Formular de evaluare a condițiilor de accesibilitate a clădirilor publice

Data: 03-07-2025

Categorii	Indicatori	Date colectate
Localitate, raion:	Chisinau (Chisinau)	
Adresa, strada, nr.:	str. Alba-Iulia 200/2	
Instituția:	Liceul Teoretic „A. Cehov”-BESV 1/80	
Tipul instituției:	BESV	
Latitudinea:	47.0425789193 ,	
Longitudinea:	28.76787384479

Fig. V.32.b Rampă de acces paralelă cu intrare în clădire

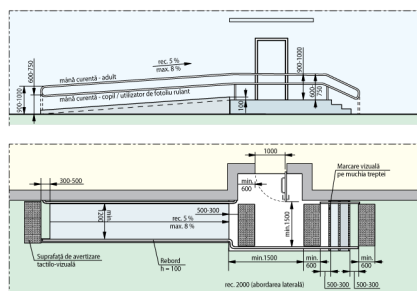
Intrarea în clădire este la nivelul solului:	Nu
La intrare sunt trepte:	Da, 5 trepte , Înălțime totală a treptelor/scărilor (cm)60 cm
La intrarea în clădire este instalată o platformă de ridicare (verticală sau înclinată):	Nu
Ușa se deschide în interior sau exterior:	Exterior
Dimensiunile pragului/spațiului din fața ușii de intrare în clădire:	270 cm x 500 cm
Înălțimea pragului ușii (de la nivelul solului până la nivelul superior al pragului):	60 cm Standard: Se aplica regula de 1:12
Dacă există trepte, sunt semnalate treptele cu elemente contrastante și/sau tactile:	Nu Standard: prima și ultima treaptă trebuie semnalate în culori contrastante
Există rampă de acces:	Da
Nu există rampă, dar sunt șine metalice:	Nu
Lungimea rampei:	525 cm
Lățimea rampei:	120 cm
Rampa este din:	Pavaj
Rampa este de tip:	Fixă
Suprafața rampei este antiderapantă (nealunecoasă):	Da
Sunt bare de suport:	Da Bara este doar pe partea dreapta . Barele au două rânduri. Înălțimea barele de jos: 50. Înălțimea barele de sus: 70 .

Rampa are bară de siguranță: (din țeavă sau beton, la H = 5-10 cm)	Nu
Bariere/obstacole	Nu

Fig. V.24. - Exemplu de conformare a suprafețelor vitrate în cadrul foii de ușă și realizarea contrastului vizual, atunci când ușa și suprafețele adiacente sunt vitrate

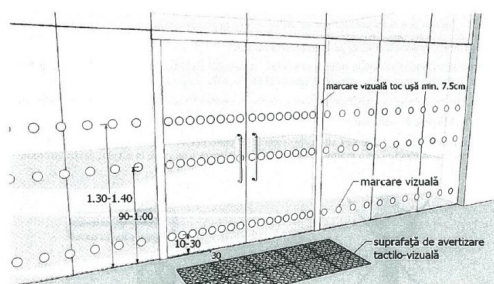
Există o singură intrare comună:	Nu
Există o intrare/ieșire de rezervă?	Da
La intrarea în clădire există turnichete sau bariere rotative:	Nu
Deschiderea ușii este ușoară și necesită puțin efort (chiar dacă ușa este dotată cu amortizor):	Da
Pentru persoanele cu dizabilități este rezervată o intrare separată:	Da . Este prin spatele clădirii . Ușa nu este semnalată printr-un indicator
Dimensiuni ușă de intrare:	Dublă: 70 cm + 68 cm Standard: lumina ușii duble trebuie să fie de minim 90 cm Ușa mică din cea dublă se deschide
Prag ușă de intrare:	Un prag cu înălțimea: 5 cm Standard: pragul trebuie să fie de maxim 2 cm
Uși în interior:	Lățimea: 137 cm
Praguri de la ușile de interior:	Prag 1 cu înălțimea: 2 cm Standard: pragul trebuie să fie de maxim 2 cm
Ușile de la intrare și din interiorul clădirii sunt dotate/marcate corespunzător cu semne contrastante:	Nu Standard: este o diferență de culoare contrastantă (culori închise / culori deschise) între perete și podea

Fig. V.1 Buzinare la coridoare (p.47)

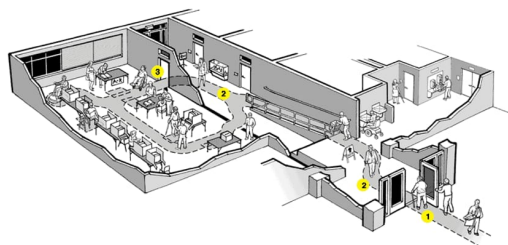
Coridoare:	Da
Lățimea coridorului (în cel mai îngust loc) este peste 150 cm?	Nu
Lățime (dacă este cazul, în cel mai îngust loc):	140 cm , nu există buzunare la coridoare Standard: Lățimea minimă a coridorului ar trebui să fie de cel puțin 150 cm), Dacă coridorul este îngust (până la 180 cm)
Trepte:	Nu
Pardoseala/podeaua în coridor este suprafață accesibilă:	Da
Suprafață alunecoasă:	Nu

Categorii	Indicatori	Date colectate
	Bariere/obstacole:	Nu
	Culori contrastante (este o diferență de culoare contrastantă (culori închise / culori deschise) între perete și podea):	Nu
	Iluminare bună (lumină de zi și lumină artificială) pe hol și pe culoarele principale:	Da

Fig. V.42.a Amenajarea unei cabine WC adaptate - tip A

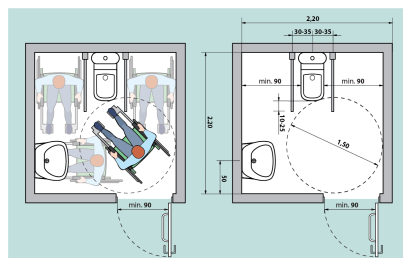
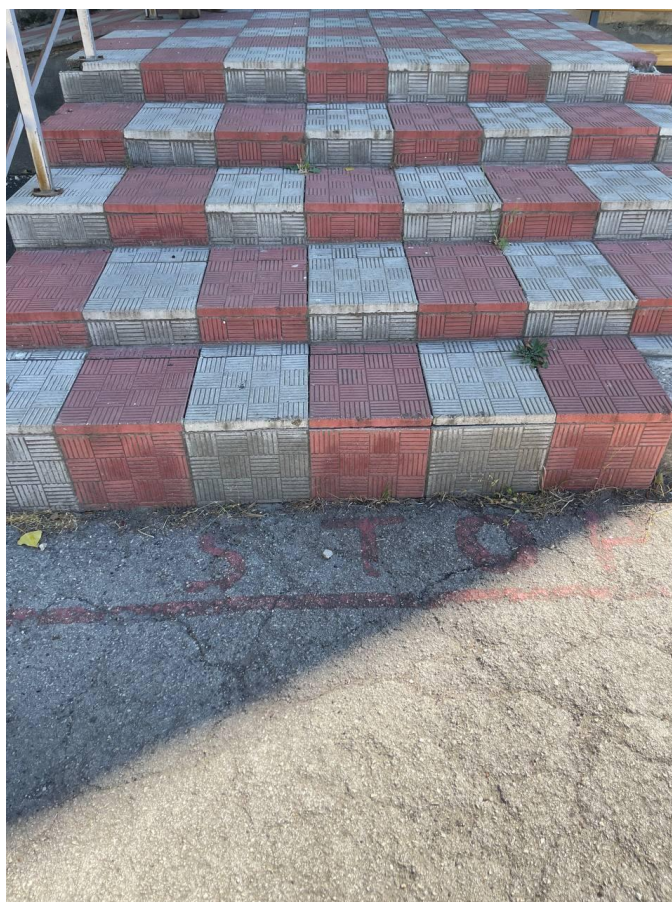
Grup sanitar în exterior:	Nu
Grup sanitar în interior:	Da . La Parter
Există indicatoare pe coridoare și pe ușă, care semnalează grupul sanitar accesibil:	Nu
Ușa de intrare WC interior, lățime:	70 cm Standard: ușa trebuie să fie de minim 90 cm
Prag ușă de intrare:	-
Dimensiuni grup sanitar:	160 cm x 240 cm Standard: minim 160 x 180 cm
Ușa cabină WC, lățime:	70 cm Standard: ușa trebuie să fie de minim 90 cm
Ușa cabinei se deschide în :	Exterior Standard: exterior
Dimensiuni cabină WC:	160 cm x 240 cm Standard: minim 160 x 180 cm
Prag ușa cabină WC:	-
Tipul vasului WC:	Pe podea
Vasul WC are bare de suport:	Nu

Categorii	Indicatori	Date colectate
	Mecanismul de scurgere a apei este:	Integrat în vasul WC
	Lavuar/chiuvetă:	Da , înălțimea de: 80 cm Standard: h - 85 cm
	Este spațiu liber sub lavoar:	Nu
	Este uscător de mâini:	Da , se află lângă lavoar , la înălțimea de: 120 cm Standard: maxim 100 cm
	Înterupătoarele sunt poziționate la o înălțime de 80 până la 110 cm de la podea:	Nu
	Toaleta este echipată cu sistem/buton de alarmă:	Nu
	În toaletă sau cabine există cuier pentru haine:	Nu
	Culori contrastante:	Nu Standard: este o diferență de culoare contrastantă (culori închise / culori deschise) între perete și podea
	Colacul de WC este de o culoare contrastantă cu vasul de WC:	Nu
	Iluminare bună (lumină de zi și lumină artificială) în WC:	Da
